ГОСУДАРСТВЕННЫЙ ПРОЕКТНО-ИЗЫСКАТЕЛЬСКИЙ ИНСТИТУТ ПО ПРОЕКТИРОВАНИЮ
СИГНАЛИЗАЦИИ, ЦЕНТРАЛИЗАЦИИ, СВЯЗИ И РАДИО НА ЖЕЛЕЗНОДОРОЖНОМ ТРАНСПОРТЕ

декабрь 1966 г. № I247/443

УКАЗАНИЕ ТЕХНИЧЕСКОГО ОТДЕЛА

Приложение к указанию
технического отдела
№ 1247/443

Рис. 1

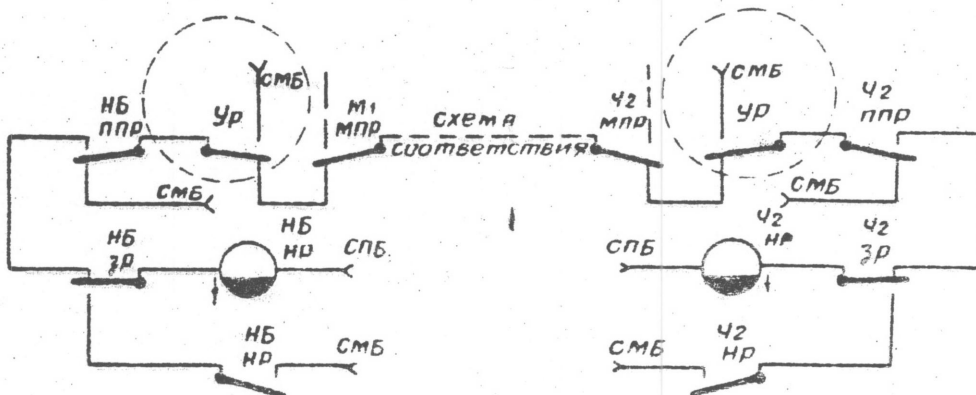
На пульте устанавливается неподвижная кнопка без фиксации - "УРК" /раздельное управление/ и на стативах штепсельных реле - реле повторители кнопки раздельного управления "УР" - /рис.1/.

Рис. 2

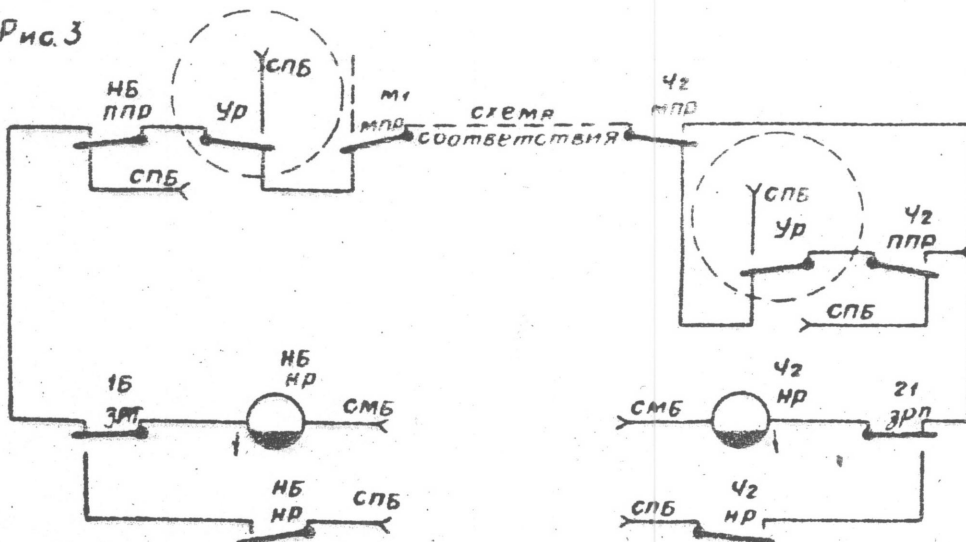
2. Схемы включения начальных реле поездных сигналов с возможностью их возбуждения без проверки схемы соответствия приведены:

- для устройств МРЦ, выполненных по альбому ТР-47, на рис.2
- для устройств МРЦ, выполненных по альбому ТР-43, на рис.3
